## MCC/23/002/IU: Portas de serviço abertas para sistemas de anestesia da família Flow

### Produtos afetados:

### Descrição do problema

### Para usuários com sistema versão 4.8 e superior:

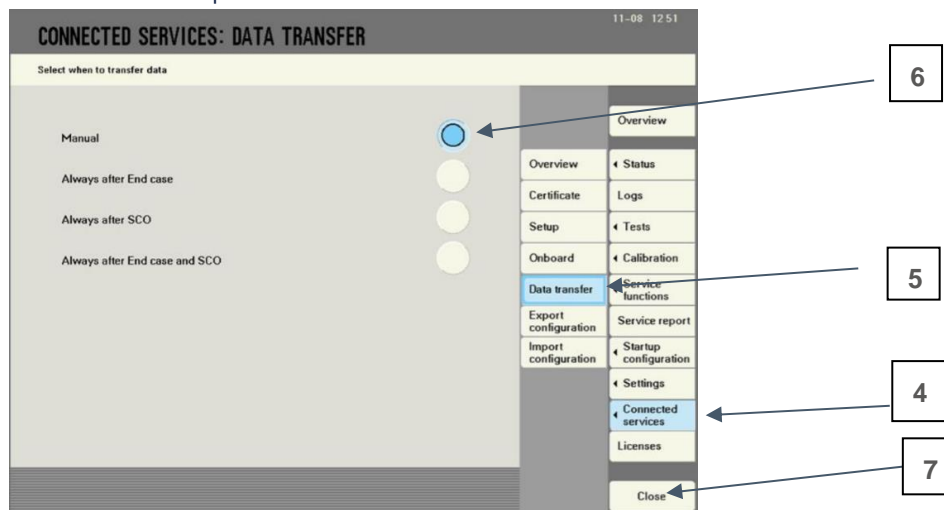
1. Selecione *Menu* na tela
2. Selecione *Serviço e configurações*
3. Selecione *Técnico* e digite o código 1973 para Biomed

4. Selecione *Serviços Conectados* no menu à direita
5. Selecione *Transferência de dados*
6. Selecione *Manual*
7. Selecione *Fechar*
8. Após concluir a etapa 7: *Remova o cabo Ethernet da porta Ethernet* do sistema de anestesia Flow e da tomada de parede.

**Para usuários com sistema versão 4.7 e inferior:**

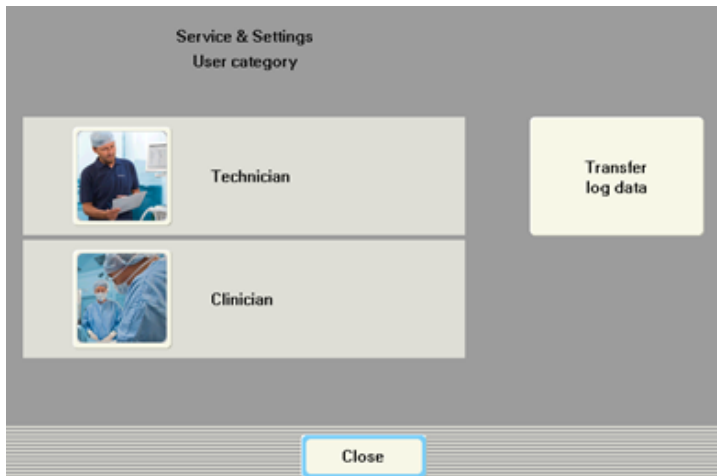
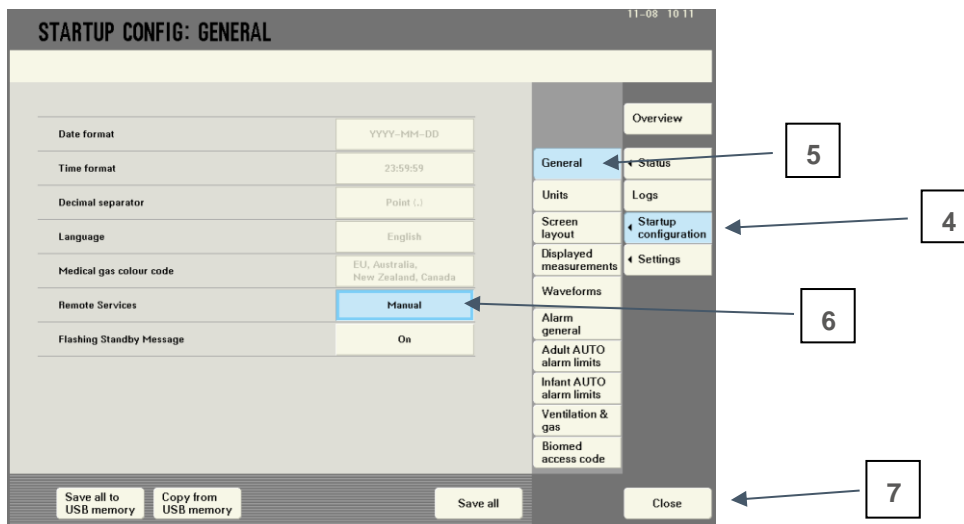
1. Selecione *Menu* na tela
2. Selecione *Serviço e configurações*
3. Selecione *Técnico* e digite o código 1973 para Biomed

4. Selecione *Configuração de inicialização* no menu à direita
5. Selecione *Geral*
6. Em Serviço Remoto selecione *Manual*
7. Selecione *Fechar*
8. Após concluir a etapa 7: *Remova o cabo Ethernet da porta Ethernet* do sistema de anestesia Flow e da tomada de parede.

### Remoção da tampa Flow-c/e:

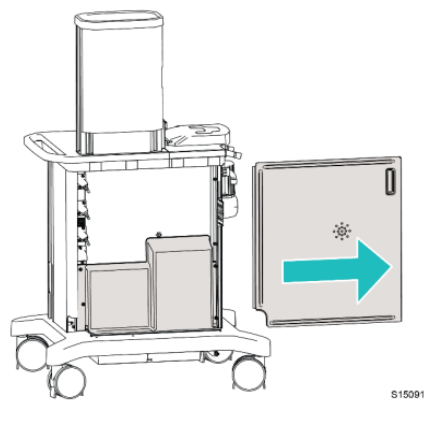
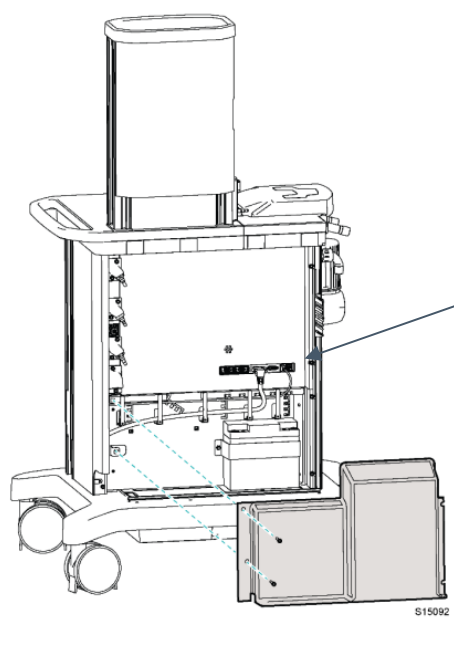
Para acessar a porta Ethernet na parte traseira da unidade Flow -c e Flow-e, siga as instruções abaixo. Lembre-se de fechar a tampa após a conclusão da operação.

1. Pull the sliding door all the way to the right.

1. Loosen the two screws on the right side of the cover.
2. Unscrew the two screws on the left side of the cover.
3. Carefully lift off the cover over the guide rail on the carrier.
